# 土砂流入小委員会 ニュースレター

No. 11

「第11回土砂流入小委員会」が開催されました。

その後は清水委員長の進行で議事が進み、「中久著呂地区 河道安定化対策の実施状況」、「湿原流入部土砂調整試験地におけるモニタリング結果」、「土砂流入対策(沈砂池等)に関するモニタリング結果」について協議されました。

No.3落差工 (KP15.95付近)

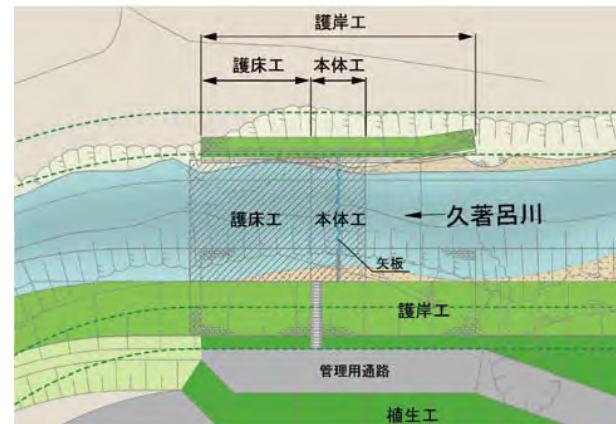
●今後も流況調査のみか。  
●今後は、魚類の調査も実施する予定である。  
●久著呂川本川については、河床低下全区間にわたって、状況を見ながら帯工を設置していく計画となっており、大変結構な計画だと思う。この本川の計画に対し、支川の四号川については下流側に5基、河床低下区間上流端に1基の帯工が計画されているが、この間が抜けている。現状の洗掘状況を確認した上でこのような配置計画としているのか。

●落差工施工前の状況写真を見ると、護岸部に細いヤナギ等が見られるが、この程度まで植生は回復するのか。

●下流側の5基の帯工で河床低下を抑える計画である。No.5帯工の上流側は普通河川区間である。設置後のモニタリングにより、No.5帯工の上流側にも帯工が必要だと判断された場合は、鶴居村とも協議して必要に応じて対策を検討していく予定である。  
●全ての対策が完了するまで何年程度かかるのか、過去の河床低下状況を見ると、河床低下量が大きいところでは6年間で100cm程度河床低下している。うかうかしていると河床低下が進行してしまう恐れがある。

●この程度までは植生が回復すると期待している。

### 人工ケルミ構造の改良

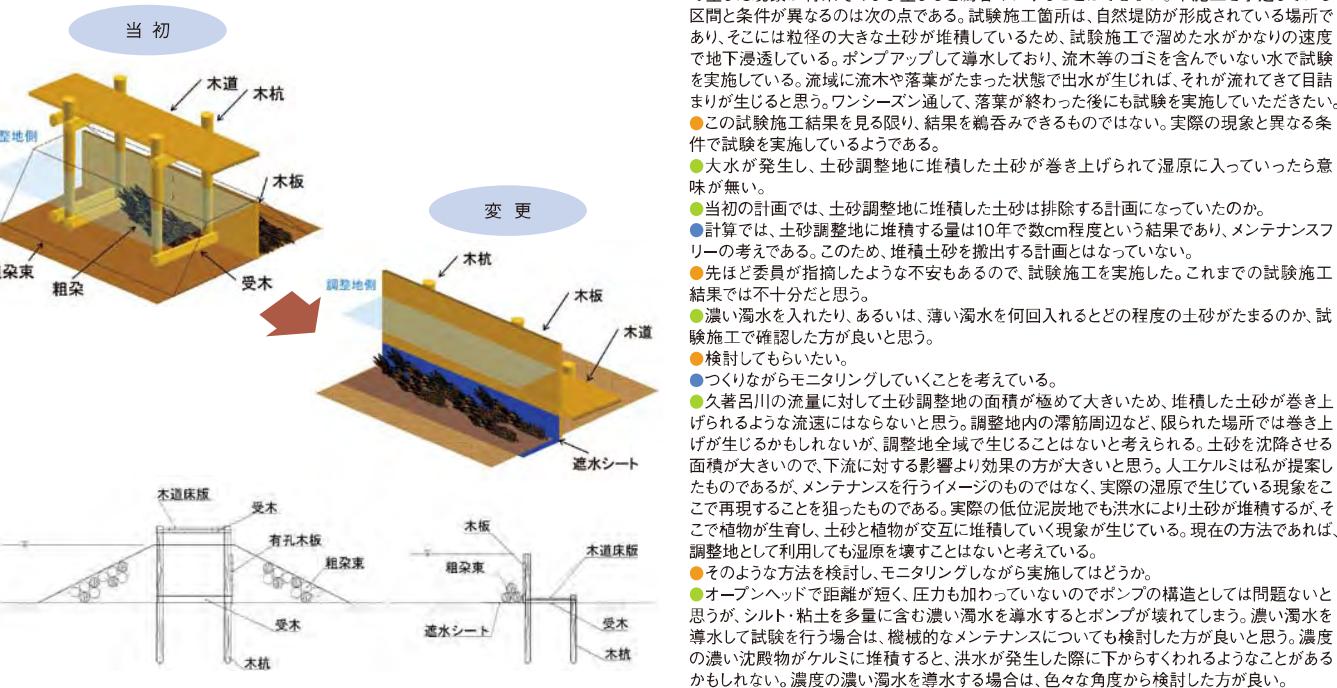
●試験施工の条件は、本施工を予定している区間と条件がいくつか異なるため、モニタリングで生じた現象が将来そのまま生じると鶴呑みにすることはできない。本施工を予定している区間と条件が異なるのは次の点である。試験施工箇所は、自然堤防が形成されている場所であり、そこには粒径の大きな土砂が堆積しているため、試験施工で溜めた水がかなりの速度で地下浸透している。ポンプアップして導水しており、流木等のゴミを含んでいない水で試験を実施している。流域に流木や落葉がたまっている状態で出水が生じれば、それが流れきて目詰まりが生じると思う。ワンシースンして、落葉が終わった後にも試験を実施していただきたい。○この試験施工結果を見る限り、結果を鶴呑みできるものではない。実際の現象と異なる条件で試験を実施しているようである。

●大水が発生し、土砂調整地に堆積した土砂が巻き上げられて湿原に入っていたら意味がない。

●当初の計画では、土砂調整地に堆積した土砂は排除する計画になっていたのか。

●濁りの濁水を入れたり、あるいは、薄い濁水を何回入れるとどの程度の土砂がたまるのか、試験施工で確認した方が良いと思う。

●計算では、土砂調整地に堆積する量は10年で数cm程度という結果であり、メンテナンスフリーの考え方である。このため、堆積土砂を搬出する計画とは違わない。

●つくりながらモニタリングしていくことを考えている。

●久著呂川の流量に対して土砂調整地の面積が極めて大きいため、堆積した土砂が巻き上げられるような流速にはならないと思う。調整地内の浸透筋周辺など、限られた場所では巻き上げが生じるかもしれないが、調整地全域で生じることはないと考えられる。土砂を沈降させる面積が大きいので、下流に対する影響より効果の方が大きいと思う。人工ケルミは私が提案したものの、シルト・粘土を多く含む濁りの濁水に対する効果の方が大きいと思う。
